ЈАВНО ПРЕДУЗЕЋЕ „ЕЛЕКТРОПРИВРЕДА СРБИЈЕ“ БЕОГРАД  
ОГРАНАК ХЕ ЂЕРДАП  
Трг краља Петра број 1, Кладово  
Број: 01.01.-184590/19-2020  
Датум: 15.09.2020

ДОДАТНЕ ИНФОРМАЦИЈЕ ИЛИ ПОЈАШЊЕЊА  
У ВЕЗИ СА ПРИПРЕМАЊЕМ ПОНУДЕ  
ЈН/2000/0283/2020 (691/2020)

Молимо вас да нам дате додатна објашњења за позицију 2 – Радно коло Ø 500:

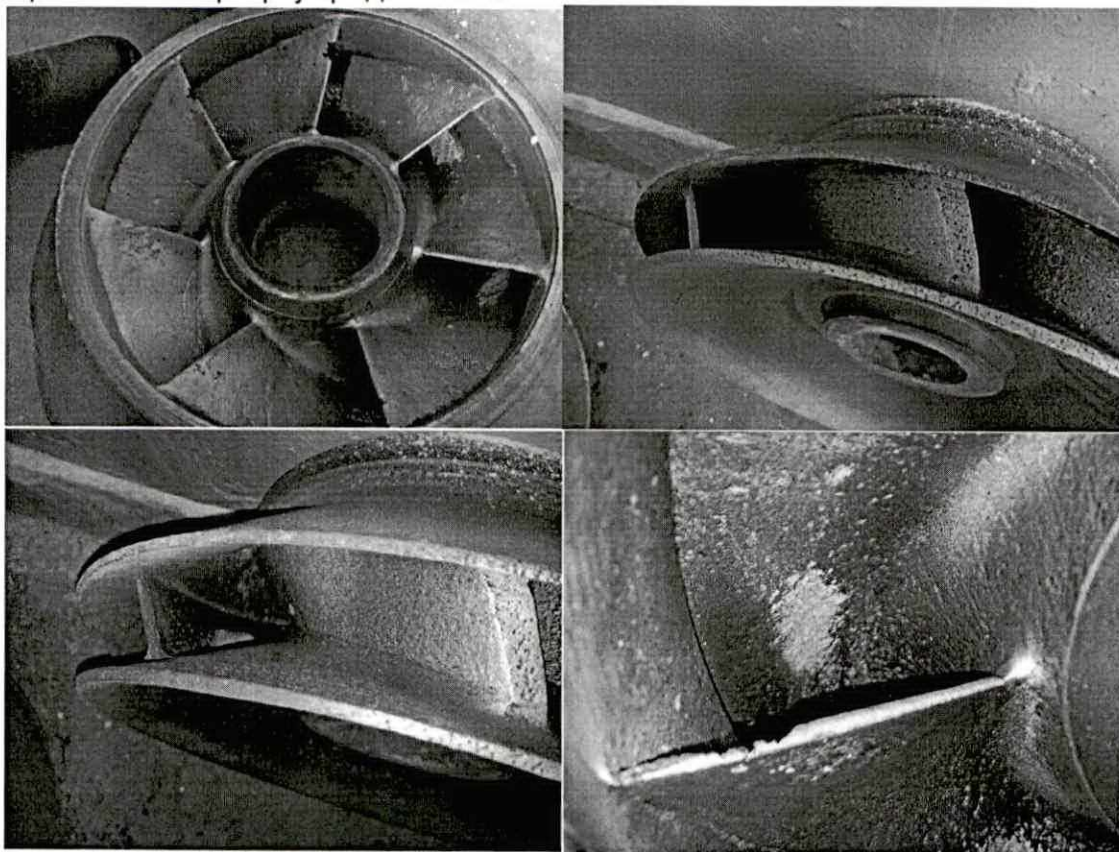
- 1) Да ли су лопатице кола равне или имају неки други облик?
- 2) Која је дебљина лопатица и да ли је константна по целој површини?
- 3) Какви су прелази са лопатица на остатак тела Радног кола?
- 4) У случају уговарања израде, да ли би могли добити неки узорак (за обе позиције)?

- 1) Радно коло има 7 лопатица и благо закривљеног облика су
- 2) Дебљина лопатице креће се од 6,5 мм на улазном делу до 8,5 на излазном делу.
- 3) С обзиром да се ради у ливеном делу, прелази умају мале радијусе.
- 4) У случају уговарања израде, могуће је добити коришћене узорке за обе позиције.
